<p>COMMUNE DE ROBION</p>	<p style="text-align: right;">AR 2026-208</p> <p style="text-align: center;">ARRETE DU MAIRE</p> <p style="text-align: center;">refusant un permis de construire</p> <p style="text-align: center;">au nom de la Commune de ROBION</p>
--	--

Dossier n° **PC 084 099 26 00010**
 Affiché le : **19/03/2026**
 Date de dépôt : **19/03/2026**
 Complétude le : **16/04/2026**
 Demandeur : **Monsieur GOTTAL Philippe**
 Pour : **La construction d'une maison individuelle de type R+1 partiel**
 Adresse terrain : **Chemin des Bastides à Robion (84440) – BH 463**

ARRÊTÉ
refusant un permis de construire
délivré par le Maire
au nom de la commune de ROBION

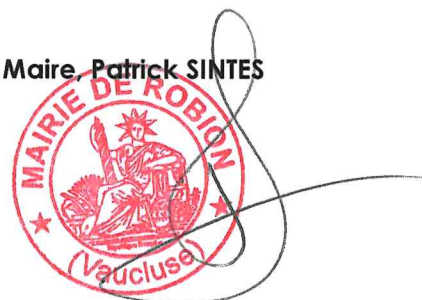
CONSIDÉRANT qu'à la lecture des plans, le projet de construction s'implante sur une parcelle située Chemin des Bastides, voie privée en impasse et à plus de 60 mètres linéaires de la voie publique, et qu'aucune aire de retournement n'est prévue pour satisfaire aux exigences de la sécurité, de la défense contre l'incendie et de la protection civile ;

CONSIDERANT alors que le projet ne respecte ni les dispositions générales du Plan Local d'Urbanisme ni les dispositions du Règlement Départemental de Défense Extérieure Contre l'Incendie (RDDECI) et qu'en application des dispositions de l'article R.111-2 du Code de l'urbanisme et du Plan Local d'Urbanisme précitées, il y a lieu de le refuser ;
